**Oggetto:** Autorizzazione alla costruzione ed all'esercizio del "Riassetto della Rete AT nell'area di Bologna" nei comuni di: Bologna, Casalecchio di Reno, Anzola dell'Emilia, San Lazzaro di Savena, Castel Maggiore, Castenaso, Calderara di Reno, Sala Bolognese.  
Trasmissione atto di intesa  
Riferimento **EL- 443**

**Oggetto:** INTESA, AI SENSI DEL D.L. N. 239/2003 CONVERTITO CON MODIFICAZIONI  
DALLA LEGGE N. 290/2003 E DELLA L.R. N. 24/2017, RELATIVA ALLA  
LOCALIZZAZIONE COSTRUZIONE ED ESERCIZIO DEGLI INTERVENTI  
RELATIVI AL "RIASSETTO DELLA RETE AT NELL'AREA DI BOLOGNA" NEI  
COMUNI DI: BOLOGNA, CASALECCHIO DI RENO, ANZOLA DELL'EMILIA,  
SAN LAZZARO DI SAVENA, CASTEL MAGGIORE, CASTENASO,  
CALDERARA DI RENO, SALA BOLOGNESE (BO)(POSIZIONE EL 443).

**Oggetto: Autorizzazione, ai sensi dell'articolo 1-sexies del decreto-legge 29 agosto 2003, n. 239, convertito con modificazioni dalla legge 27 ottobre 2003, n. 290 e s.m.i. alla costruzione ed all'esercizio della "Riassetto della Rete AT nell'area di Bologna" nei comuni di: Bologna, Casalecchio di Reno, Anzola dell'Emilia, San Lazzaro di Savena, Castel Maggiore, Castenaso, Caldera di Reno, Sala Bolognese. Posizione EL-443 – Ric

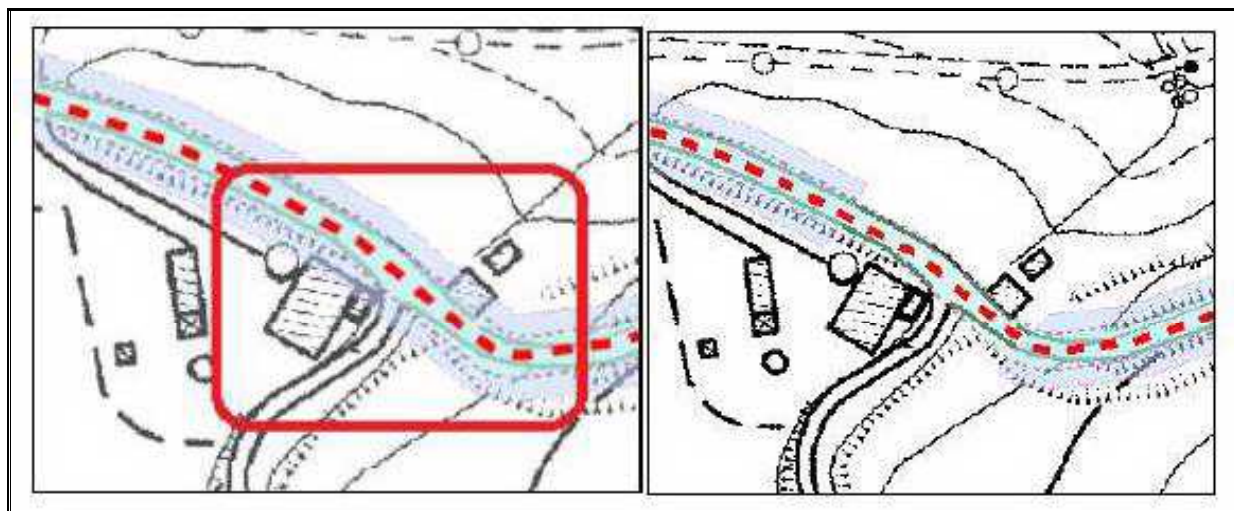
- al paragrafo “**9.6 Intervento SL07**” è indicato che: *“in riferimento alla seguente immagine si evidenzia che la soluzione progettuale risulta estremamente migliorativa: a valle della realizzazione dell’intervento, infatti, verrà demolito un tratto di linea aerea adiacente all’edificio (nella immagine a destra in giallo)”*;
- al paragrafo “**9.7 Intervento SL08**” è dichiarato che: *“in riferimento alla seguente immagine estratta dalla nota ARPAE: i fabbricati evidenziati ricadono all’interno del perimetro della Stazione Elettrica Colunga e non sono destinati alla permanenza prolungata di persone, essendo classificati officine elettriche”*;

**Immagine n. 5** – Rappresentazione dell'APA, in un piano (x;y), nel caso di parallelismo delle due linee interrate denominate **BO01** e **BO02** a 132 kV.

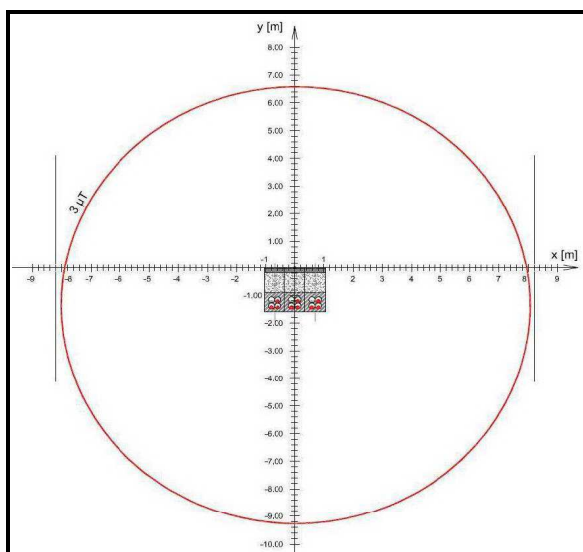
Il progettista ha determinato il valore dell'APA considerando i conduttori delle due linee nella configurazione geometrica indicata dalla sigla **3C**, ossia è stato considerato il caso di un triplo collegamento di cavi interrati a 132 kV e posati in tubiera. L'immagine seguente fornisce la rappresentazione dell'isolinea dell'obiettivo di qualità ottenuta nella simulazione modellistica effettuata dal progettista.

**Immagine n. 7** – Confronto tra l'**APA** e le singole **DPA** valutate per le linee **BO01** e **BO02**, in prossimità dell'area dell'Ospedale Maggiore.

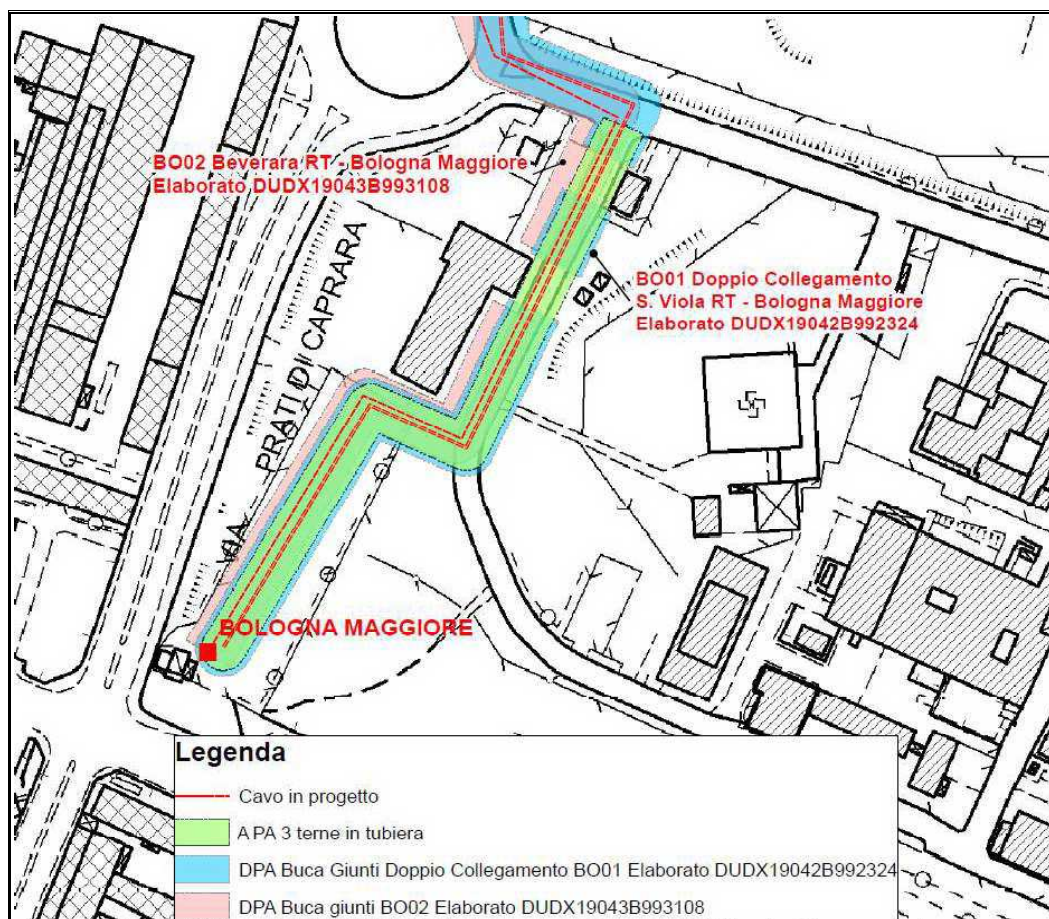
L'estratto grafico seguente permette di confrontare le singole **DPA**, valutate per la **BO01** e la **BO02**, con l'**APA** ottenuta dal loro parallelismo.

Immagine n. 8 – Rappresentazioni delle DPA per la sola linea BO02.

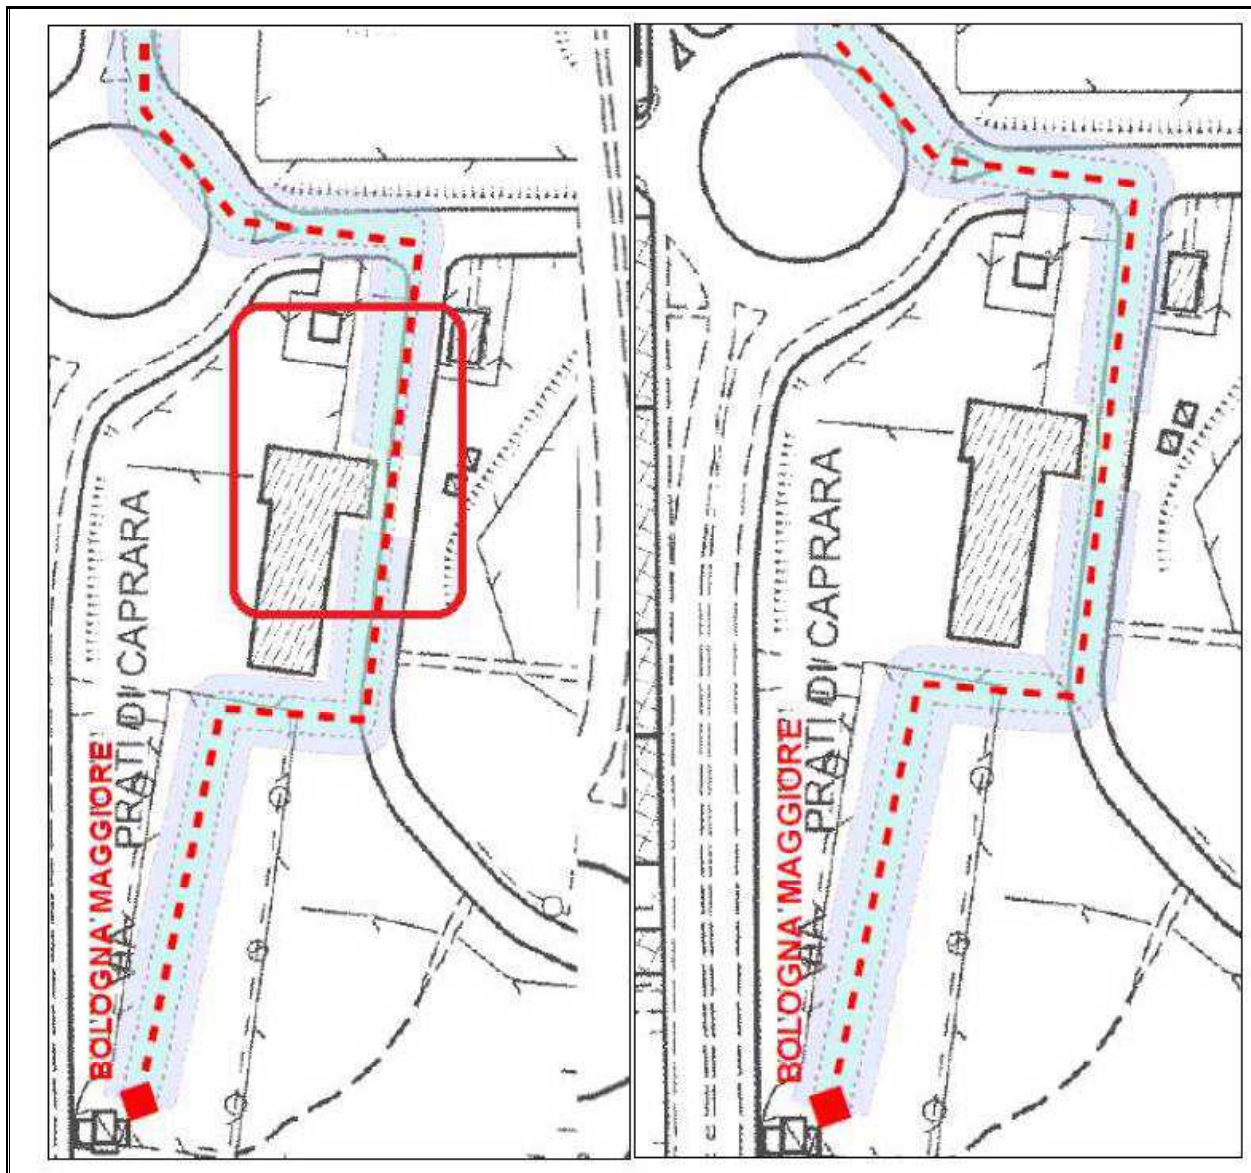
Nell'estratto seguente è rappresentata l'estensione della corretta DPA valutata per la sola linea **BO02**.

**Immagine n. 9** – Rappresentazione dell'APA, in un piano (x;y) nel caso di parallelismo dell'intervento CR09 con la doppia terna esistente esercita a 132 kV (asse negativo delle "x").

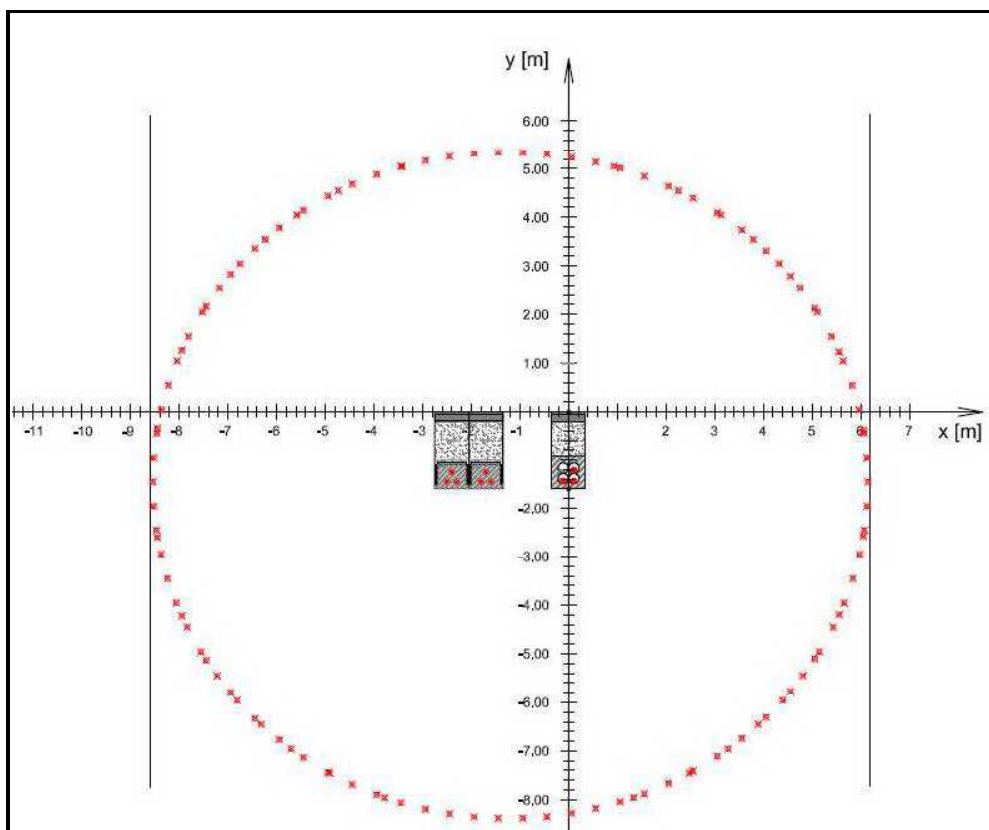
VALORE DELL'APA NEL CASO DI PARALLELISMO DELLA LINEA CR09	
Lato sinistro = <b>8,60 metri</b> Riferito all'asse x negativo del piano (x;y) rappresentato nell'immagine seguente	Lato destro = <b>6,20 metri</b> Riferito all'asse x positivo del piano (x;y) rappresentato nell'immagine seguente

**Immagine n. 10** – Rappresentazione dell'APA per un tratto di Via Bazzanese nel Comune di Casalecchio di Reno.

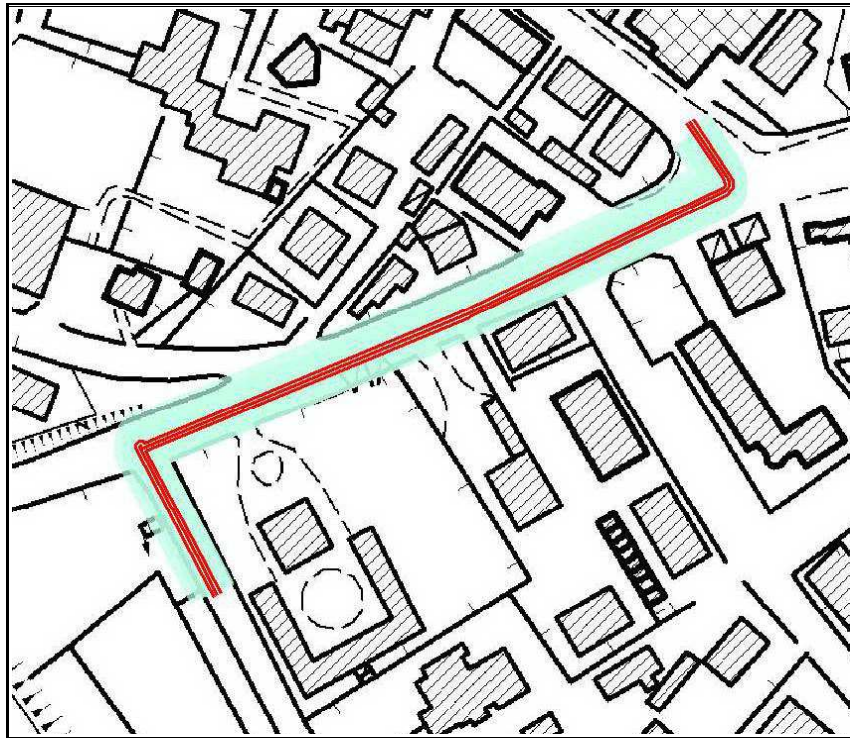
Sulla base dei risultati ottenuti il progettista afferma che: *“si evidenzia che l'estensione dell'APA, sia a sx che a dx dell'asse, (8.6 + 6.2 m) è minore rispetto a quella calcolata per sola tema di cavi CR09 disposta in buca giunti (9,60 m per parte) e rappresentata nella planimetria DUDX19008B1050953”* il cui estratto cartografico, per il tratto di Via Bazzanese, è di seguito riportato.

**Immagine n. 28** – Rappresentazione delle **DPA** valutate per l’inserzione del sostegno **EY25** ai picchetto 404/a della linea **BO05**.

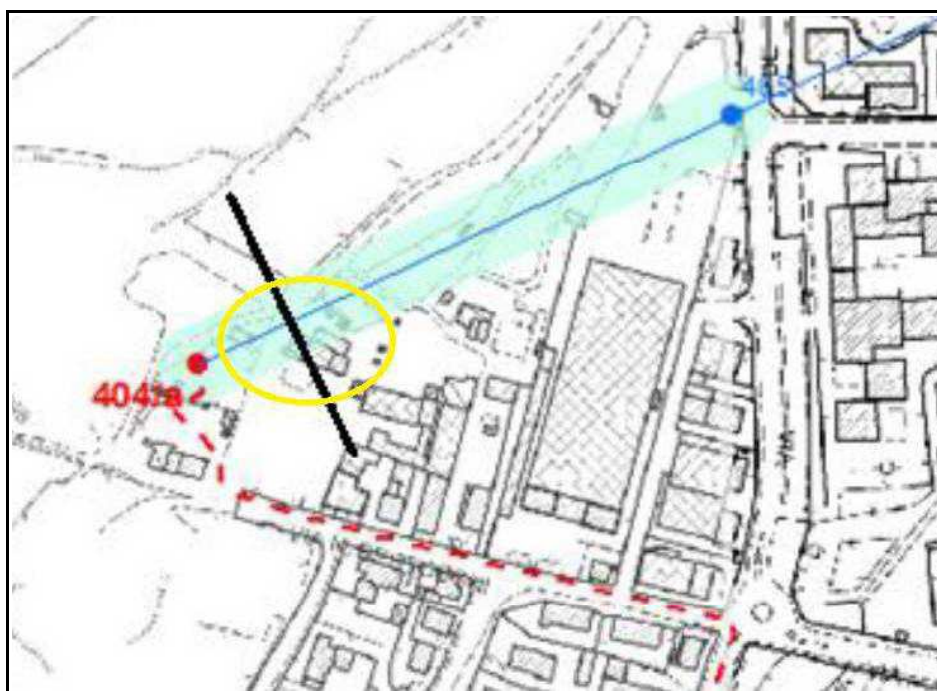
Nell’immagine seguente è riportato l’estratto planimetrico con rappresentata la Distanza di Prima Approssimazione. Dall’elaborato grafico fornito si evince che sono impattati alcuni edifici esistenti (evidenziati in giallo).

**Immagine n. 29 – Tracciato della linea BO04 oggetto di variante.**

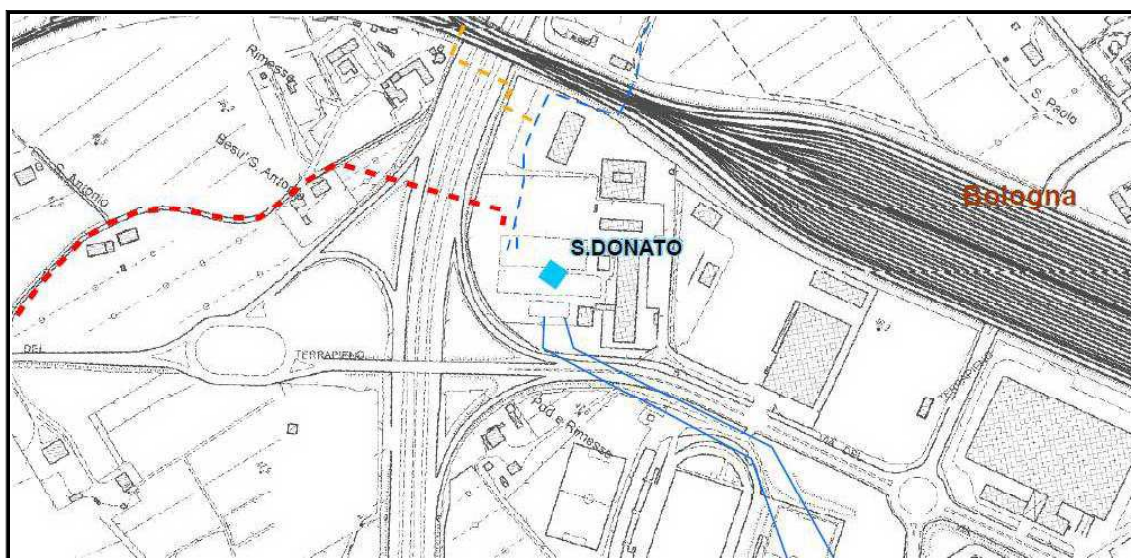
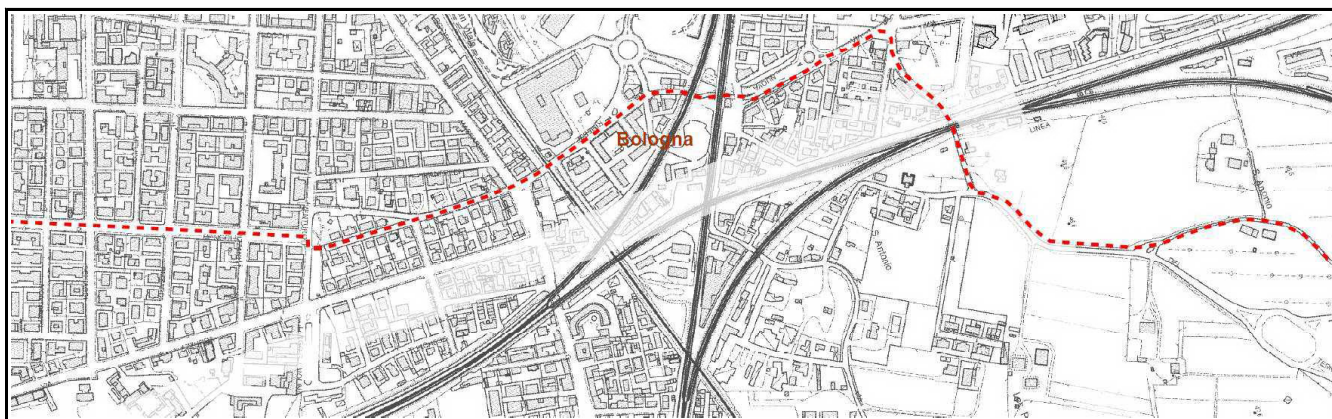
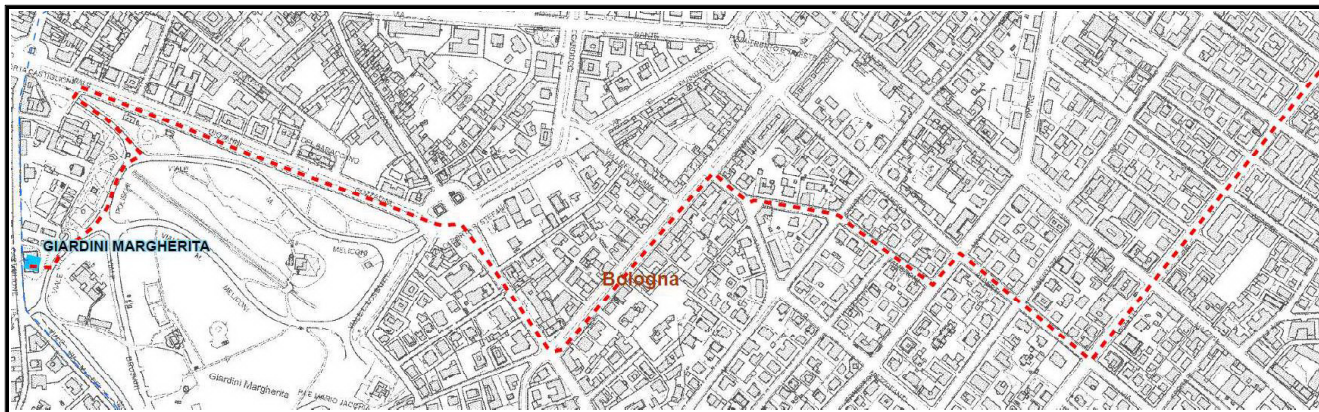
Il tracciato del nuovo collegamento interrato a 132 kV “Giardini Margherita – San Donato” è rappresentato nella planimetria denominata DUDX19045B1039604 rev.01 mentre nell’elaborato grafico denominato DUDX19045B1039603 è rappresentata l’estensione della DPA della variante di tracciato per la linea BO04. In definitiva rispetto alla prima ipotesi la variante di tracciato riguarda la tratta indicata **T1** e una parte della tratta **T2** rappresentate nella succitata planimetria.

**Immagine n. 30** – Rappresentazione dell'estensione della **DPA** per l'intervento **BO04** oggetto di variante.

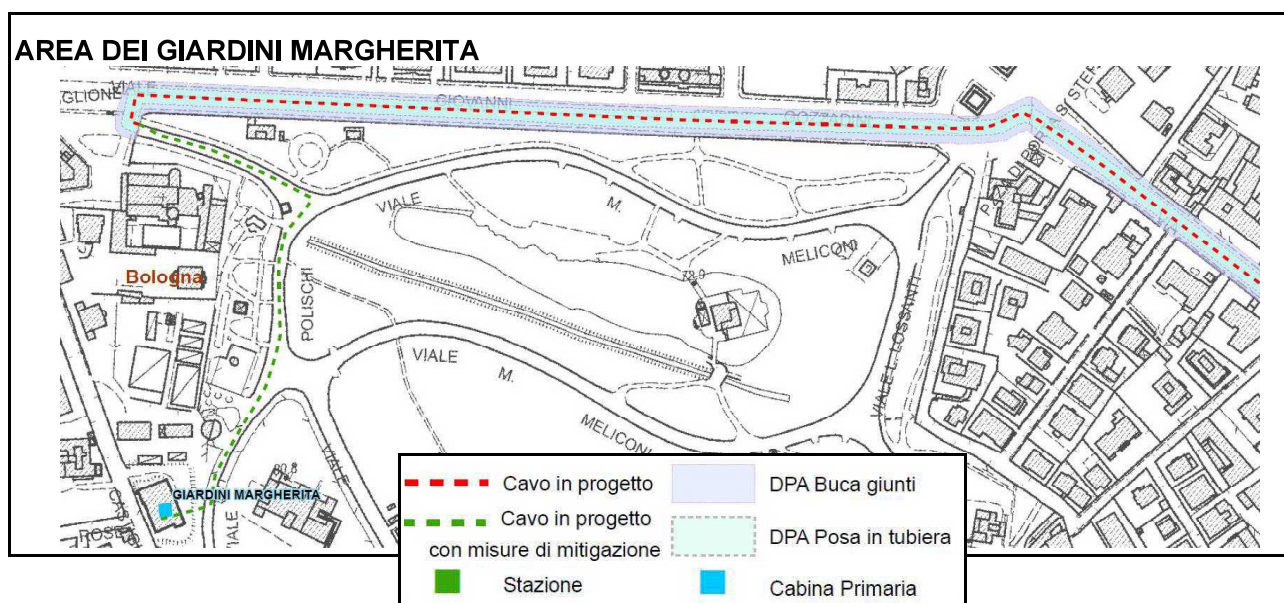
Gli estratti grafici seguenti (estratti dalla documento DUDX19045B1039603 planimetria DPA BO04) mostrano l'impatto dell'estensione della DPA, valutata per la sola linea in cavo interrato a 132 kV denominata "CP Giardini Margherita – CP San Donato" dell'intervento BO04 in variante, con aree e/o luoghi potenzialmente destinati a permanenza prolungata di persone.

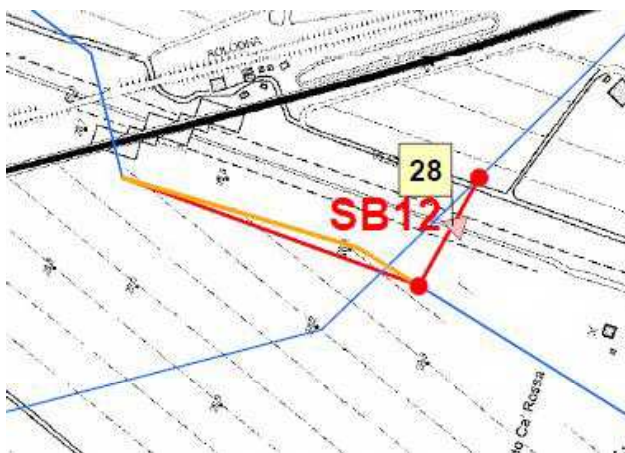
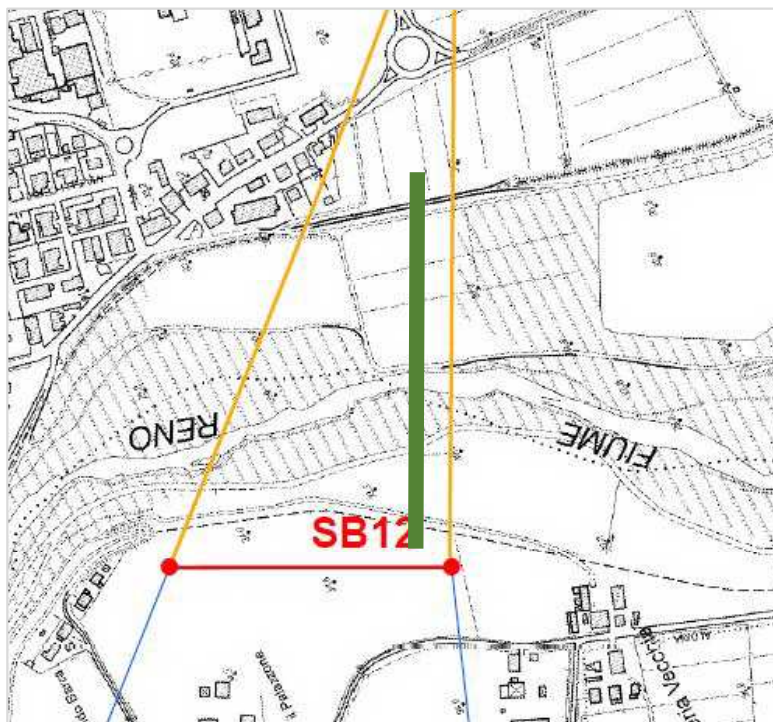
Interferenza **T24** – L'intervento **SB12** interferisce con il corso d'acqua demaniale denominato Fiume Reno prevedendo la demolizione di due attraversamenti aerei. È importante che vengano descritte le modalità di cantierizzazione e le tempistiche esecutive, sia per evitare fasi interferenti nell'operato manutentivo ordinario del corso d'acqua, sia per la presenza di un cantiere che prevede la realizzazione, da parte del Consorzio della Bonifica Renana, di un attraversamento con ponte approssimativamente lungo la liea verde. Tale opera prevede una

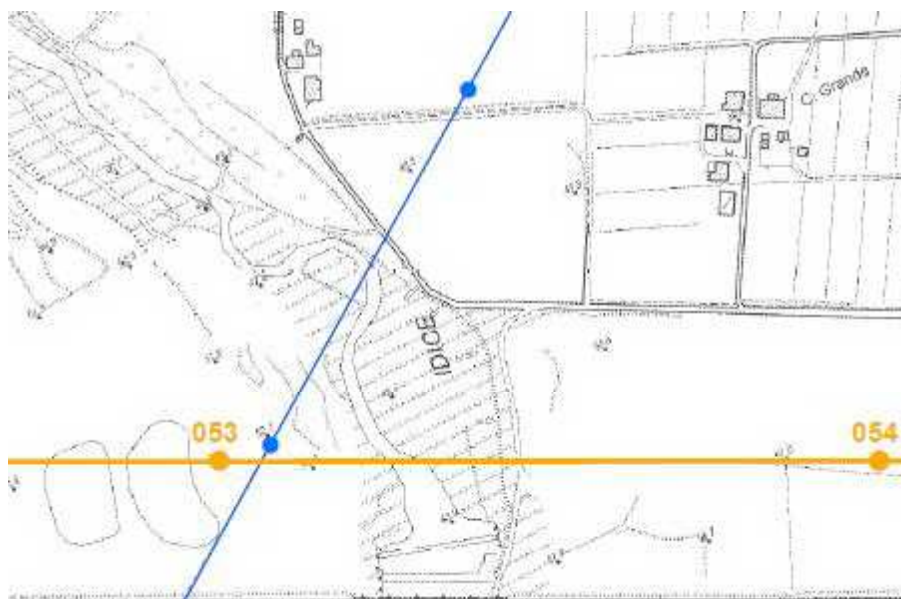
Demolizione T11 – L'intervento interferisce con il corso d'acqua demaniale denominato Torrente Idice prevedendo la demolizione di un attraversamento aereo. È importante che vengano descritte le modalità di cantierizzazione e le tempistiche esecutive per evitare fasi interferenti nell'operato manutentivo ordinario del corso d'acqua
